**Forum mondial de l'harmonisation
des Règlements concernant les véhicules**

Groupe de travail de la sécurité passive

Proposition de nouveau Règlement sur le choc avant**Projet de série 01 d'amendements au projet de nouveau
Règlement sur des prescriptions uniformes relatives
à l'homologation des voitures particulières
en cas de choc avant, l'accent étant mis
sur le dispositif de retenue****Communication de l'expert de la France, Président
du groupe de travail informel du choc avant***

Modèle A

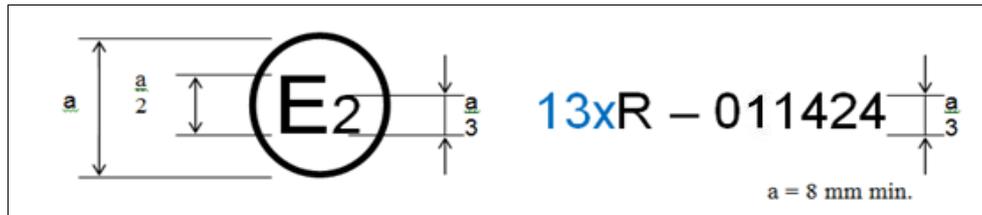
La marque d'homologation ci-dessus, apposée sur un véhicule, indique que le type de ce véhicule a été homologué ~~aux Pays-Bas (E 4)~~ **en France (E2)** en ce qui concerne la protection des occupants en cas de choc avant, en application du Règlement n° {13X} sous le numéro d'homologation ~~021424~~ **011424**. Le numéro d'homologation indique que l'homologation a été délivrée conformément aux prescriptions du Règlement n° {13X} tel que modifié par la série ~~021~~ **021** d'amendements.

Modèle B

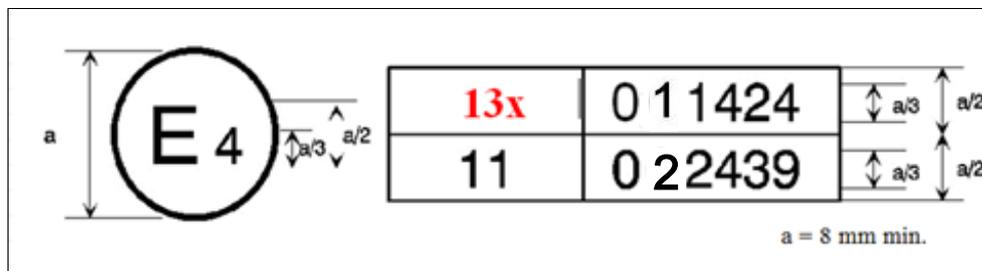
La marque d'homologation ci-dessus, apposée sur un véhicule, indique que le type de ce véhicule a été homologué aux Pays-Bas (E 4), en application des Règlements n°s [13X] et 11¹. Les deux premiers chiffres des numéros d'homologation signifient qu'aux dates où les homologations respectives ont été délivrées, le Règlement n° [13X] comprenait la série ~~02-01~~ **02-01** d'amendements et le Règlement n° 11 la série 02 d'amendements.»
